ORD. N° : 1260
ANT. : OFICIO N 0000000590/2025 ,
SOLICITUD DE PRONUNCIAMIENTO IMIV
BÁSICO, PROYECTO LOTE SP, AV.
MAXIMILIANO POBLETE CORTÉS
N° 14515. ANTOFAGASTA.
MAT. : PRONUNCIAMIENTO IMIV BÁSICO
PROYECTO 02411031-1, LOTE SP,
COMUNA Y REGIÓN DE ANTOFAGASTA.
ADJ. : No Hay

En relación con el informe de Mitigación de Impacto Vial (IMIV), correspondiente al proyecto 02411031-1 "Proyecto Lote SP", comuna de Antofagasta, informo a usted que profesionales del Departamento Técnico de la Unidad de Diseños de Proyectos Urbanos, han procedido a la revisión de los antecedentes presentados, encontrando las siguientes observaciones:

Figura 1

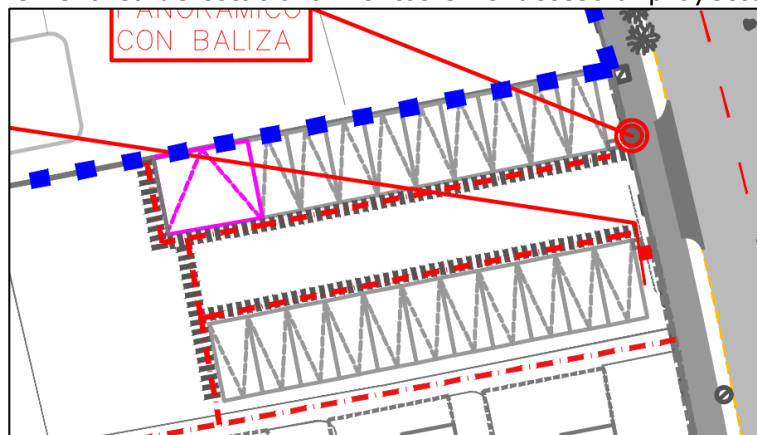
1. No se observan elementos de segregación que delimiten la circulación peatonal respecto del tránsito vehicular en el área de estacionamientos en el acceso al proyecto. (ver figura 1).

Figura 2

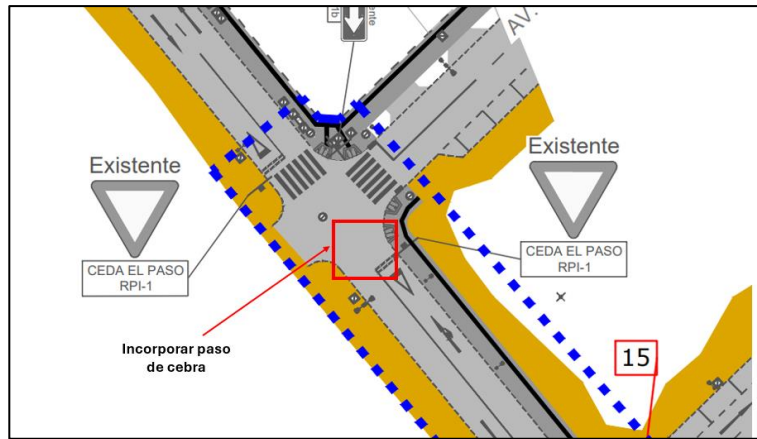
2. Se solicita considerar la pavimentación de las aceras a lo largo de todo el frente predial del proyecto, asegurando su ejecución en el ancho completo de vereda disponible.
3. Se solicita incorporar paso de cebra, para dar continuidad con el tránsito peatonal (ver figura 2).

Figura 3

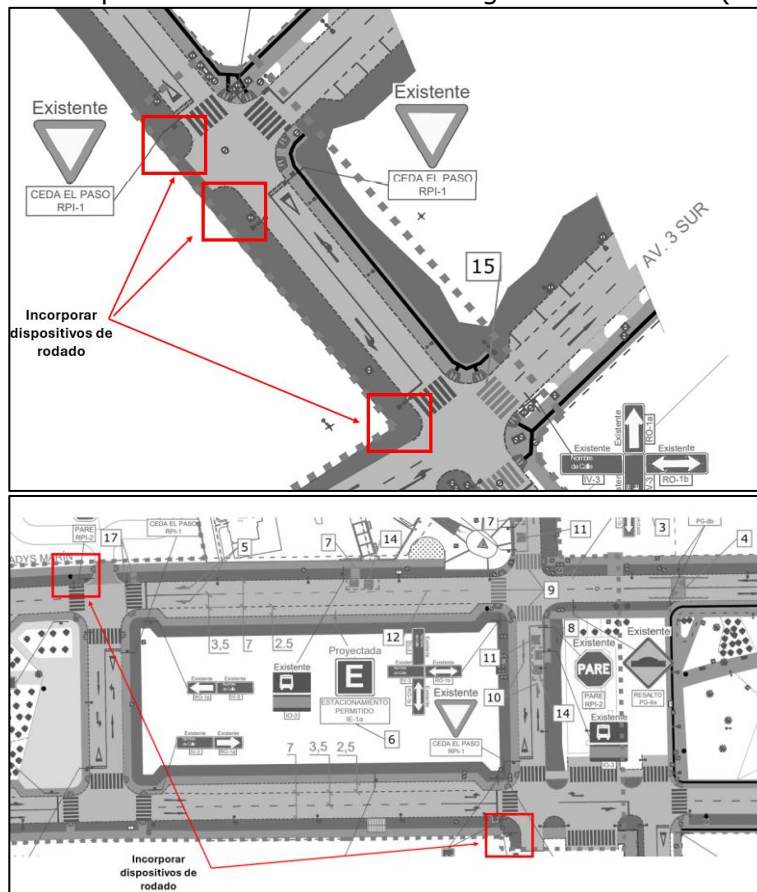
4. Se solicita incorporar dispositivos de rodado en los siguientes tramos. (ver figura 3)

Figura 4: situación actual

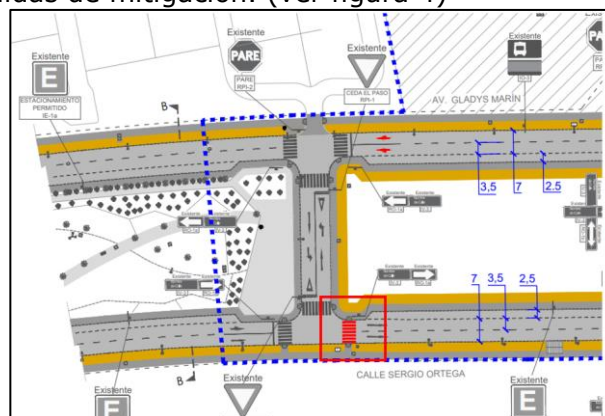
5. Se solicita incluir detalle de dimensionamiento de estacionamiento de camiones.
 6. En el plano de situación actual se indica que el paso de cebra de Calle Sergio Ortega se encuentra en mal estado, por lo que se solicita considerar la renovación de la demarcación como parte de las medidas de mitigación. (ver figura 4)

Figura 5

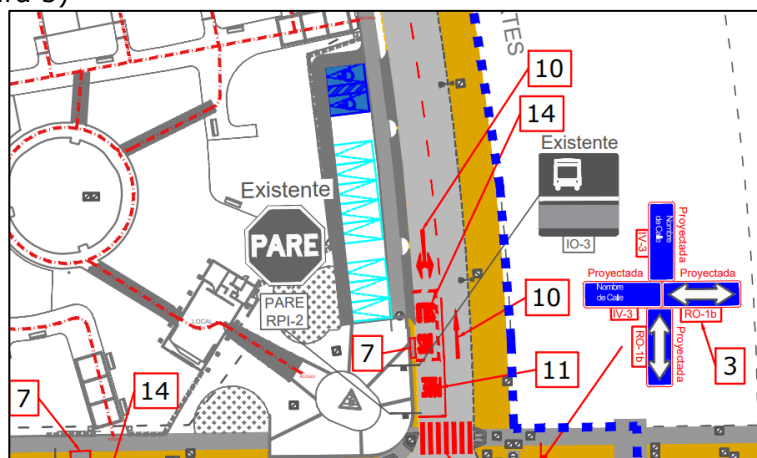
8. En el sector de estacionamientos proyectados junto a la vía Maximiliano Poblete, se identifica interferencia con la zona destinada a parada de autobuses existente. Esto es incompatible, dado que la presencia de estacionamientos interfiere en la detención del transporte público, comprometiendo la seguridad de los peatones. (ver figura 5)
9. En esta misma zona de estacionamientos, se debe corroborar que la longitud total del rebaje de solera no exceda los 14 metros, conforme a lo establecido en la normativa vigente. (ver figura 5)
